**INFRASTRUTTURE FERROVIARIE STRATEGICHE DEFINITE DALLA  
LEGGE OBIETTIVO N. 443/01  
LINEA A.V. /A.C. TORINO – VENEZIA Tratta VERONA – PADOVA  
Lotto funzionale Verona – Bivio Vicenza  
PROGETTO ESECUTIVO  
MITIGAZIONI AMBIENTALI – OPERE A VERDE  
LAVORAZIONI PRELIMINARI DA KM 0+125 AL KM 4+045  
RELAZIONE DI CONFRONTO P.D. / P.E.**

COMMESSA	LOTTO	FASE	ENTE	TIPO DOC.	OPERA/DISCIPLINA	PROGR.	REV.	FOGLIO
IN17	10	E	I2	RH	IA00000	008	A	000 P 000

Fig. 2: Stralcio Planimetria di PD

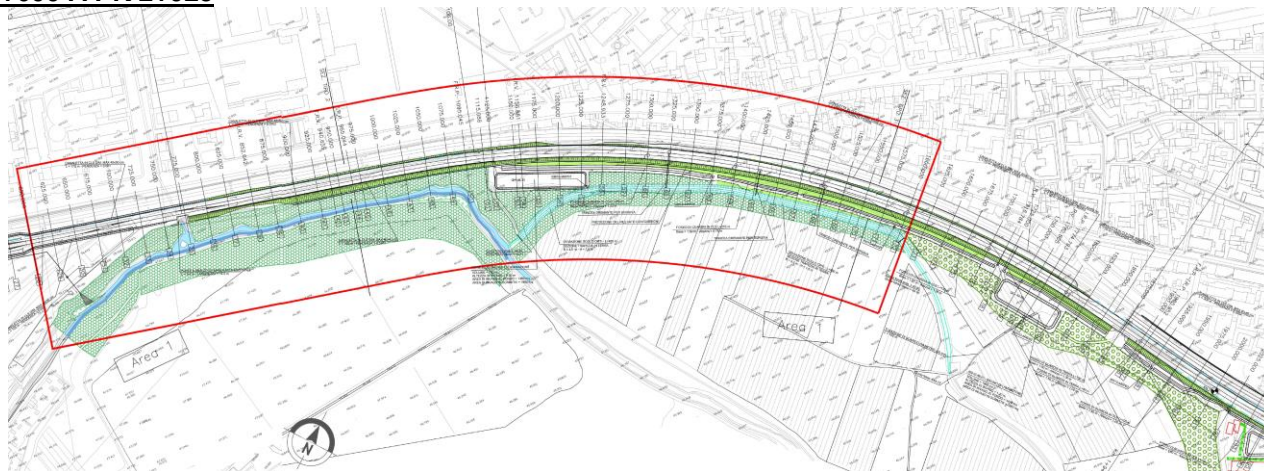
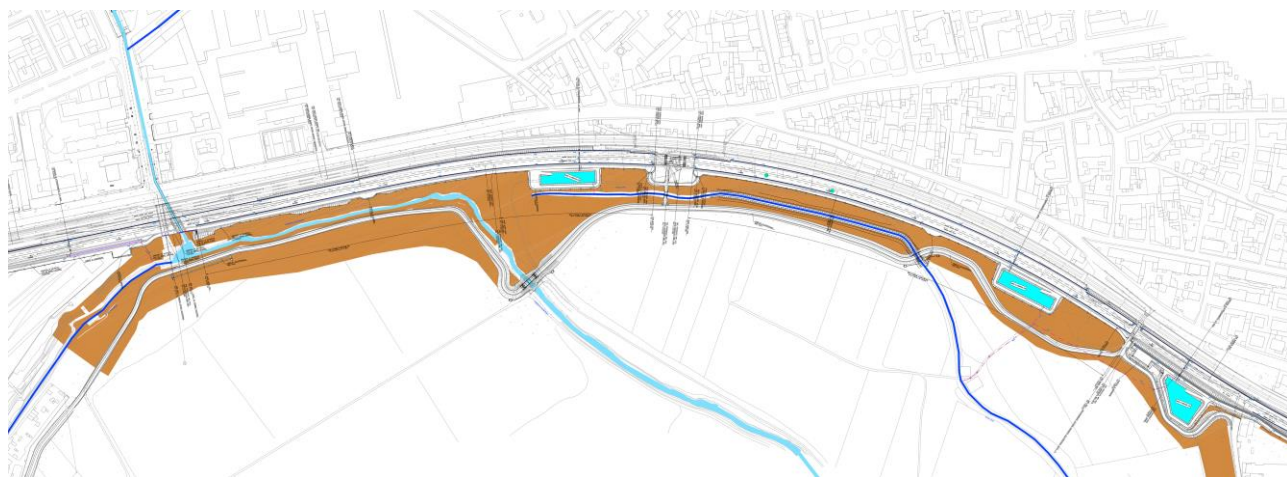
L'inserimento del percorso ciclopedonale dal quartiere di Porto San Pancrazio a San Michele, su sedime della pista di cantiere tra la pk 0+475 e la pk 2+025, e la variante dell'attraversamento idraulico del torrente Valpantena, generate rispettivamente dalle prescrizioni 132 e 74 della Delibera CIPE n. 84 del 22/12/2017, comportano variazioni al progetto definitivo delle opere a verde di mitigazione ambientale.

Nello specifico la realizzazione del percorso comporta una riduzione di ca. 4.300 mq delle aree destinate alla formazione di Macchia boscata in ambito ripariale e ca. 1.600 mq di aree destinate a Macchia boscata in ambito agricolo, la realizzazione della nuovo by-pass comporta una riduzione di ca 180 mq delle aree destinate al rimboscamento a mezzo di Macchia boscata in ambito ripariale. In progetto esecutivo la riduzione delle superfici è compensata dall'ampliamento delle aree di intervento fino al margine della pista ciclopedonale e dalla saturazione delle aree libere determinate a seguito della riduzione dell'ingombro planimetrico di due bacini di laminazione.

Fig. 6: Stralcio Planimetria di PE

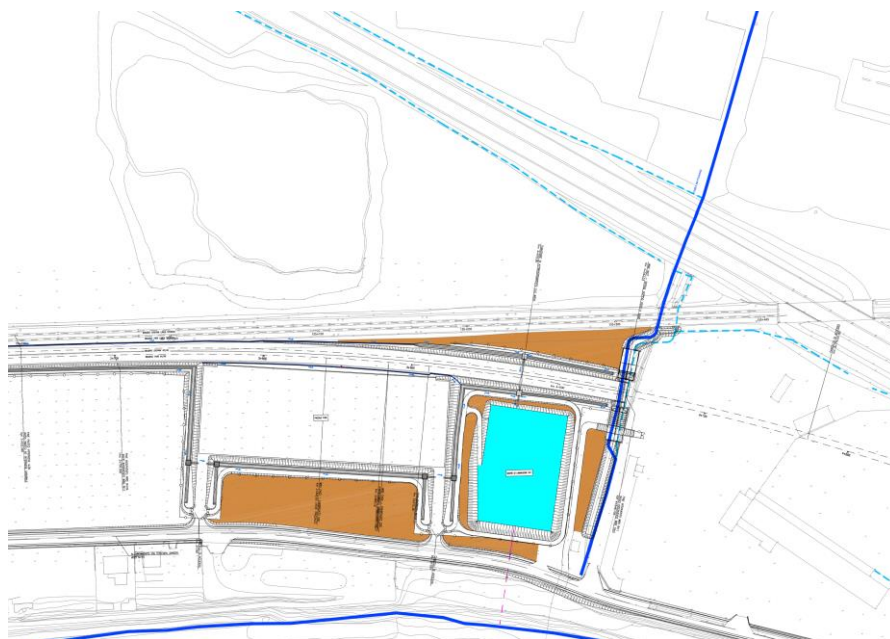
L'area di intervento attraversata dalla deviazione del metanodotto der. per Verona est dn 300 km 4+00, destinata in PD alla formazione di macchia arbustiva in ambito ripariale, è stata delocalizzata, in PE, a parità di superficie, in reliquati prossimi al tracciato ferroviario di progetto, in modo da rendere il lotto libero e compatibile con i previsti interventi del Piano urbanistico attuativo del comune di Verona, denominato «Cercola», richiamato nella prescrizione n. 59 della Delibera Cipe n. 84/2017.

I reliquati dove è stata prevista la delocalizzazione dell'area a macchia arbustiva sono compresi tra i seguenti intervalli chilometrici:

- da PK3+775 a PK3+900: a sud del Piazzale FA02 - Fabbricato SSE AL km 3+885,00
- da PK5+125 a PK5+725: area compresa tra il Raccordo Autostradale Verona Est e il nuovo tracciato ferroviario
- da PK38+450 a PK38+600: aree circostanti il bacino di laminazione MV-BL07 (WBS RI72)
